## PROCÈS-VERBAL DE SYNTHÈSE<sup>1</sup>

**des observations du public et remarques du commissaire enquêteur, suite à l'enquête publique, menée du 22 mai au 30 juin 2017, relative au projet de révision n° 1 du PLU de la commune de Saint-Rémy-lès-Chevreuse dans le département des Yvelines, procès-verbal auquel le pétitionnaire est invité à répondre sous quinzaine<sup>2</sup>.**

*(remis le 11/07/2017 à Mme Agathe BECKER, Maire de Saint-Rémy-lès-Chevreuse,  
en présence de M. Nicolas FAUQUET, responsable du Service Urbanisme)*

***OBJET : Révision du PLU de St Rémy lès Chevreuse, projet de reclassement du terrain naturel boisé à l'Est du lycée de la vallée de Chevreuse (parcelle cadastrée AO 9)***

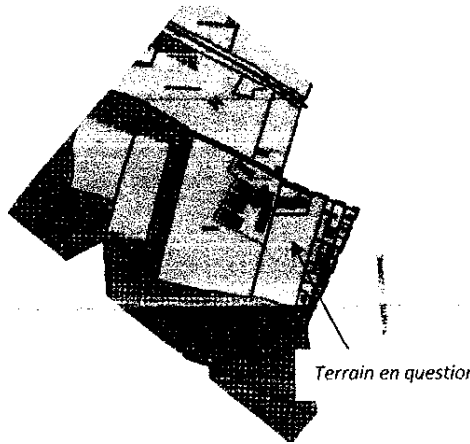
**Ce terrain boisé fait partie de l'espace naturel de la coupure verte entre Gif sur Yvette et St Rémy lès Chevreuse.**

La construction du lycée interdépartemental de la vallée de Chevreuse dans cet espace naturel à la fin des années 80 a été autorisée à titre dérogatoire, pour raisons d'utilité publique, sur un périmètre bien circonscrit et les autres terrains de cette coupure[!!\_verte n'ont pas eu vocation à devenir constructibles (en 1995, un projet de ZAC sur ces terrains a été jugé irrecevable et le maintien en zone N a été acté).

**En l'absence actuelle de projet de la Région Ile de France d'extension du lycée, il n'y a aucune raison de reclasser cet espace naturel en zone constructible.**

Ce terrain, sis dans le quartier de Sargis et cadastré **A47**, est contigu à notre propriété à l'Ouest, accessible par l'impasse de Sargis.

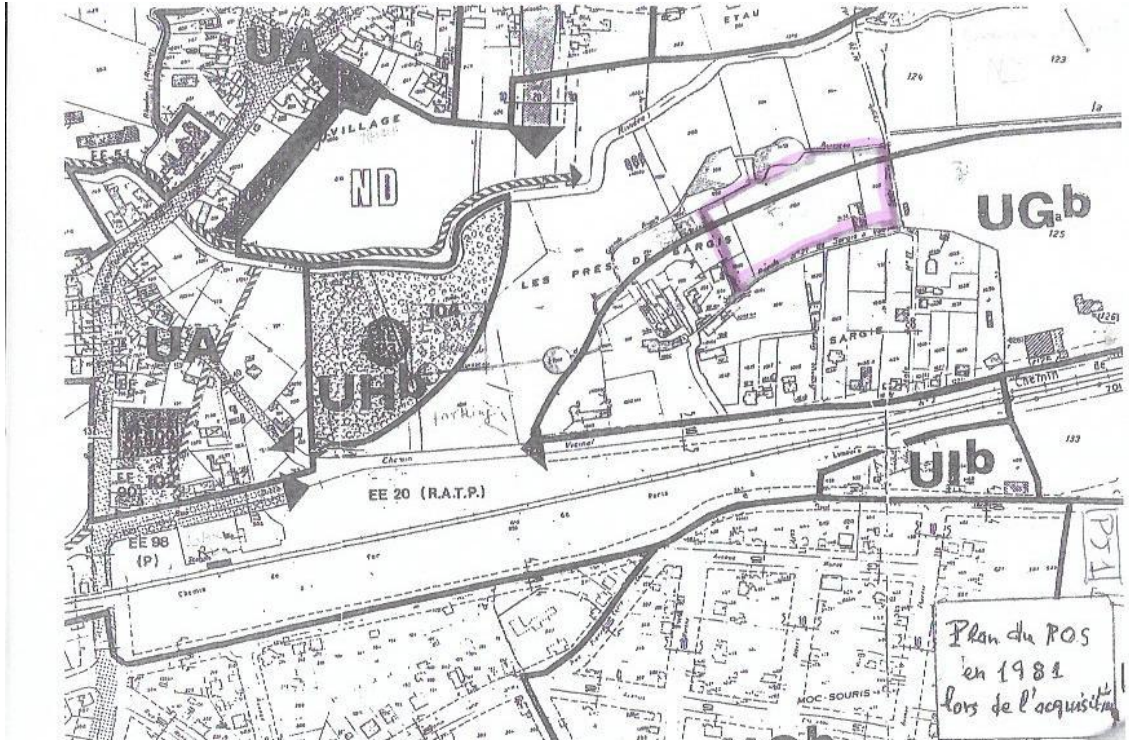
Ce terrain, acheté en 1981 en constructible (**PJ 1**), a été par la suite classé partiellement puis totalement en inconstructible, dû aux erreurs d'appréciation successives contraires aux directives ministérielles des années 80 qui recommandent de s'appuyer sur des limites claires administratives et/ou naturelles. Ici ce terrain en remblai, est clairement délimité au Nord par la zone inondable et à l'Est par la ZNIEFF, boisée et inondable. Il est en continuité de la zone constructible à l'Ouest.

Le PNR reconnaît cette erreur d'appréciation et admet par anticipation les corrections qui seront apportées en 2020 (**PJ 2**). Maintenant, ce sont nos enfants qui souhaitent réhabiter Saint-Rémy pour se rapprocher de leur lieu de travail, de leurs amis ainsi que leurs Parents âgés qu'ils souhaitent aider.

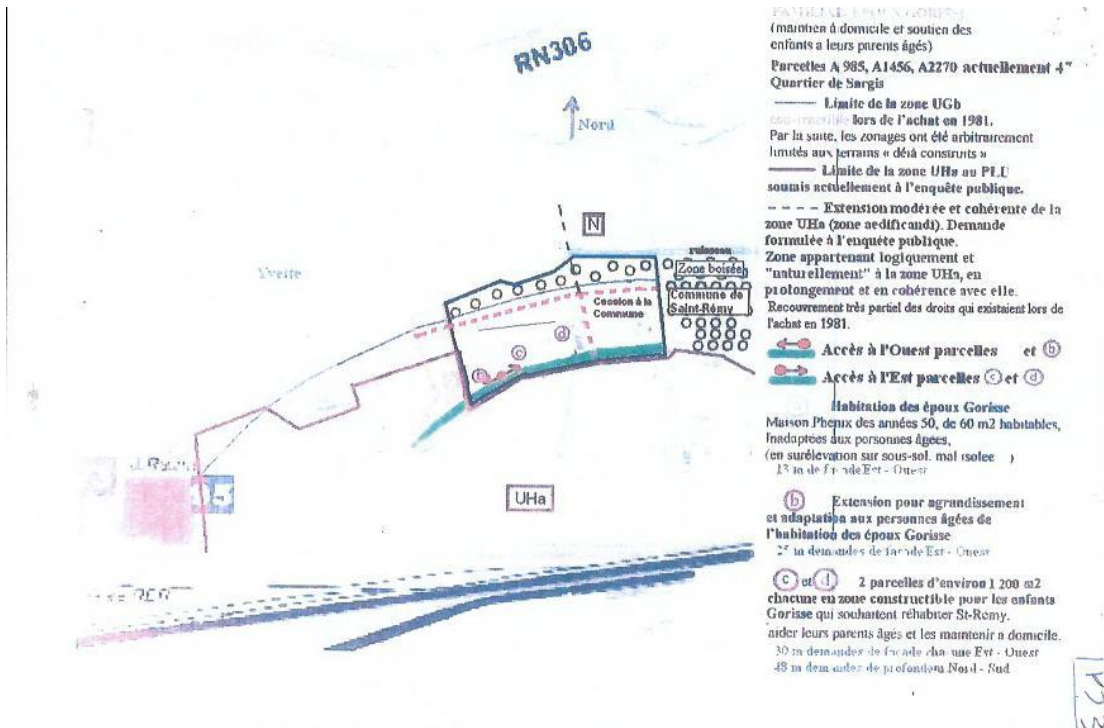
Sans vous opposer à ce projet, vous avez fait valoir que vous aimeriez que soit reconsidéré le zonage sur une partie de votre parcelle 47, quartier de Sargis, actuellement non constructible au PLU et placée en zone naturelle sur le Plan qui est partie prenante de la Charte du Parc naturel régional de la Haute Vallée de Chevreuse.

Il semblerait qu'une erreur d'appréciation ait été commise lors de l'établissement du Plan de Parc en 2010, s'agissant de la partie remblayée de cette parcelle, par ailleurs située en zone non inondable sur la carte de l'aléa inondation de la Préfecture des Yvelines.

Je vous propose d'appuyer auprès de Madame le Maire de Saint-Rémy-lès-Chevreuse la modification de votre zonage sur cette partie remblayée, à l'occasion de la révision du PLU, notamment par le moyen de notre avis émis officiellement, en tant que Personne Publiques Associées. De notre côté, le passage de la frange remblayée en zone constructible peut être appréciée favorablement, au regard du rapport de compatibilité de tout document d'urbanisme avec notre plan de Parc, votre terrain étant immédiatement contigu avec les enveloppes urbaines reportées sur notre Plan.

**-Article UE11 :** la rédaction du corps de l'article est relativement imprécise car elle cite seulement les« clôtures de rue» et pas explicitement les« ouvrages d'entrées» (voir ci-après les explications en détail)

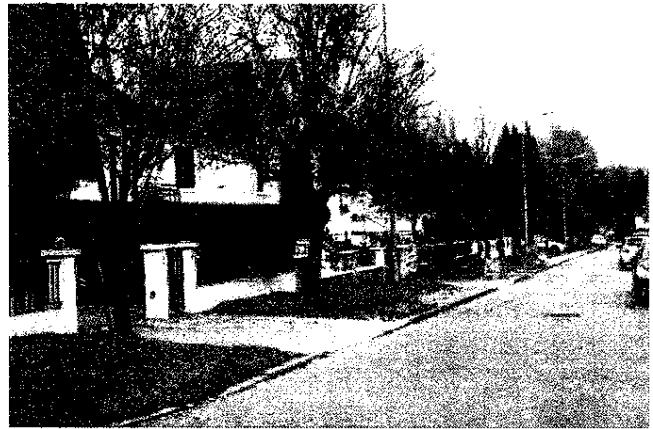
Cette imprécision est probablement à l'origine de non conformités flagrantes : s'il est certain que plusieurs propriétés ne sont« historiquement» pas conformes tant au niveau de la clôture que du portail, ce qui est regrettable mais probablement impossible à remettre en conformité aujourd'hui, nous constatons aussi que récemment la Mairie a accordé des autorisations de travaux, non conformes à l'article 11 (Secteur UEa PLU page 22) pour ce qui concerne justement les« ouvrages d'entrée» (hauteur excessive des piliers et du portail).

Il nous paraît donc nécessaire d'améliorer la rédaction de cet article afin de lever toute ambiguïté et d'éviter que ne se renouvellent de telles autorisations.

**1 – PLAN DE ZONAGE**

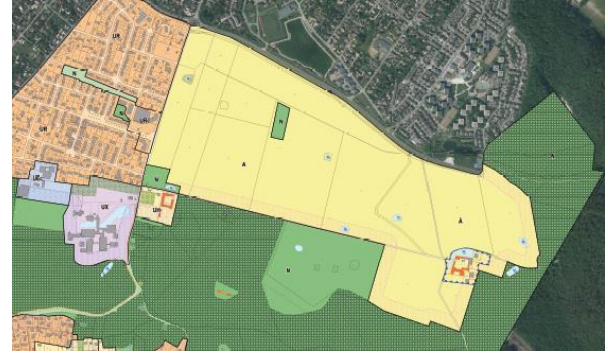
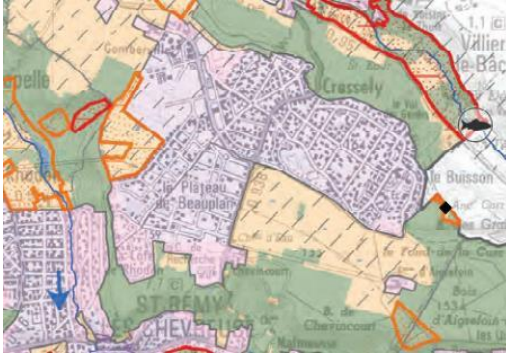
- **PLAINE D'AIGREFOIN** : La zone N fait partie du massif forestier de Chevincourt classé et n'est pas conforme au plan de parc. Elle n'a pas lieu d'être, conformément au SDRIF qui préconise la préservation des espaces agricoles.

Dans la synthèse du 5 mai 2017 P 4/8, la DDT précise que « l'article L 113-1 du code de l'urbanisme interdit tout changement d'affectation ou tout mode d'occupation du sol de nature à compromettre la conservation, la protection ou la création des boisements. »
